SE III Ervěnice s.r.o.

VYSVĚTLENÍ Č. 7

PRODLOUŽENÍ LHŮTY PRO PODÁNÍ NABÍDEK

Výstavba SE III Ervěnice

2a: The way of measuring the distance L between adjacent piles

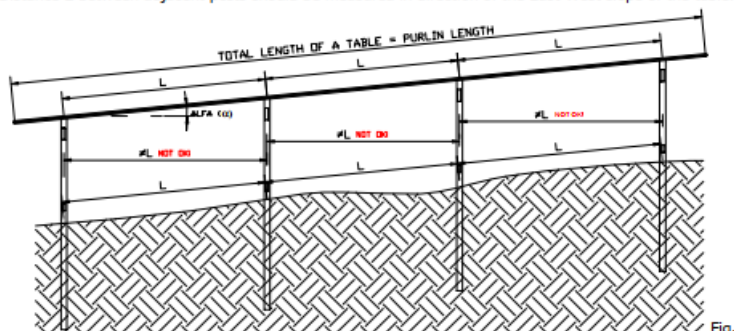
V návaznosti na VZD č. 4 ze dne 5.12.2023, dotaz č. 7 žádáme o potvrzení maximálního sklonu (1%) připraveného staveniště pro výstavbu FVE dle níže uvedeného schématu.

3.1. Positioning piles on non-horizontal terrain (with slope α constant over total length of table).

Distance L between adjacent posts should be measured in direction of the East-West slope of the table.

SADEF structure should be mounted on terrain with East-West slope α not bigger than 1%.

Dle orientačních dat pořízených dronovým snímáním před zásahem do pozemku Zadavatel neočekává sklon pozemku větší než 1 %. Naměřená finální data skutečného stavu však budou k dispozici až po realizaci terénních úprav.
